Informe Consolidado de Solicitud de Aclaraciones, Rectificaciones y/o Ampliaciones Complementario al Estudio de Impacto Ambiental del Proyecto "Modernización Fundición HVL - Paipote"

Nombre del Titular : Empresa Nacional de Minería
Nombre del Representante Legal : Claudia Azola Portilla
Dirección : Colipí 260

El presente Informe Consolidado de Solicitud de Aclaraciones, Rectificaciones o Ampliaciones al Estudio de Impacto Ambiental del proyecto "Modernización Fundición HVL - Paipote", contiene las observaciones generadas en virtud de la revisión de la Adenda.

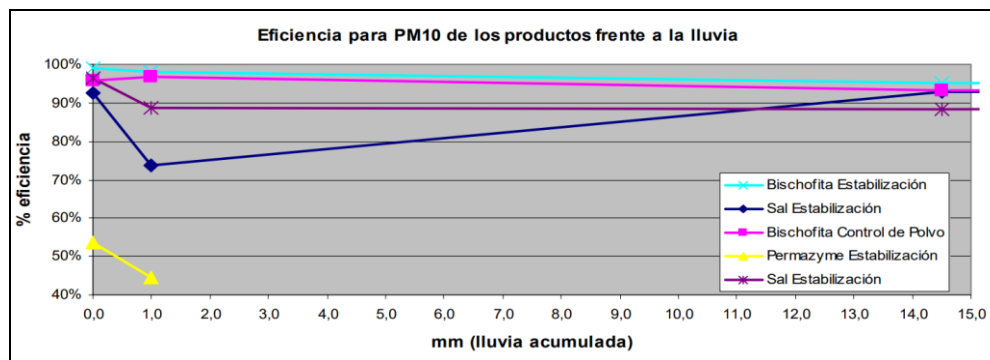
10. Con base en la información presentada en la Tabla 3-92 del Anexo 1.2, se solicita al Proponente ampliar e indicar la referencia de los factores de emisión considerados.

Además, se solicita aclarar si el proceso denominado “mezclador” corresponde a las emisiones de uso de maquinaria para la mezcla del hormigón, en cuyo caso estas emisiones deben ser consideradas dentro de la estimación de maquinarias, a su vez, se deberá aclarar si para este proceso se utilizará tanto mezcladora como una bomba hormigonera, en cuyo caso se deben considerar por separado para estimar sus emisiones, ya que cumplen funciones distintas.

Figura 5-2. Tramo a afecto a Barrido/Aspirado fase construcción.

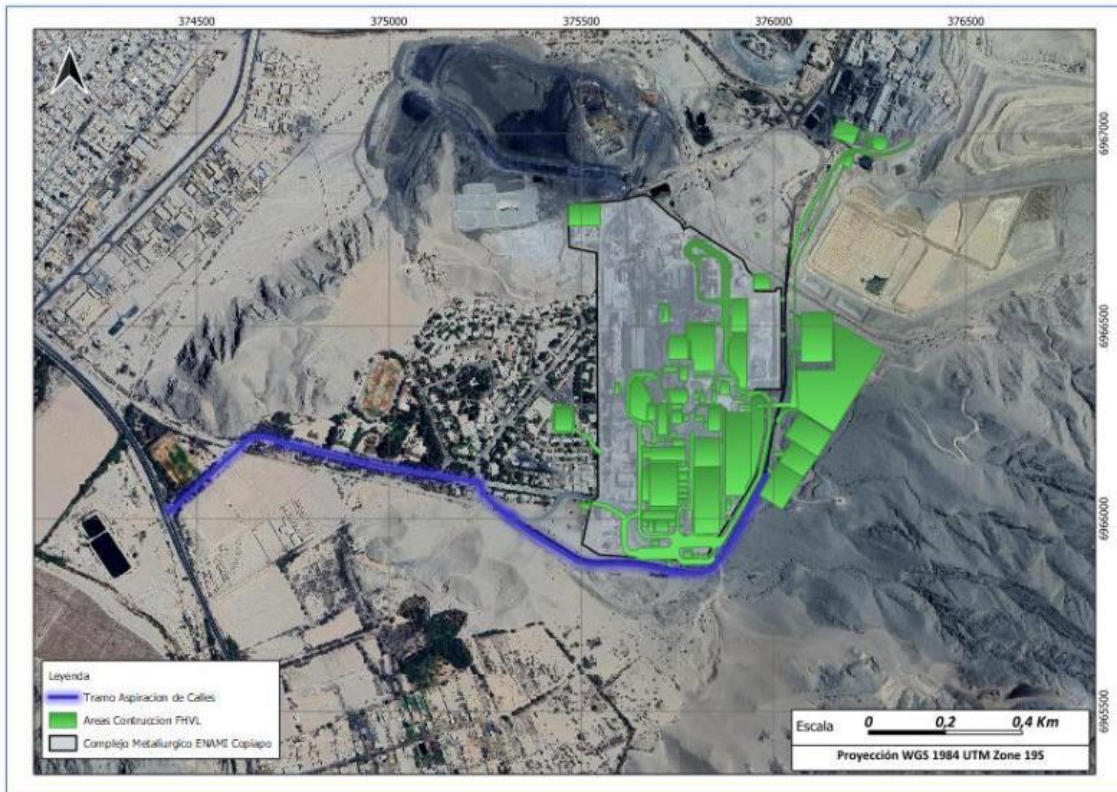
- i. un cronograma,
 - ii. periodo de aplicación de la medida,
 - iii. masa extraída de los caminos (kg o Ton) del MP,
 - iv. un archivo Kmz de la calle comprometida,

- v. bitácora indicando los registros con fecha y hora del paso del vehículo que realizará el aspirado y lavado de calle, entre otros.
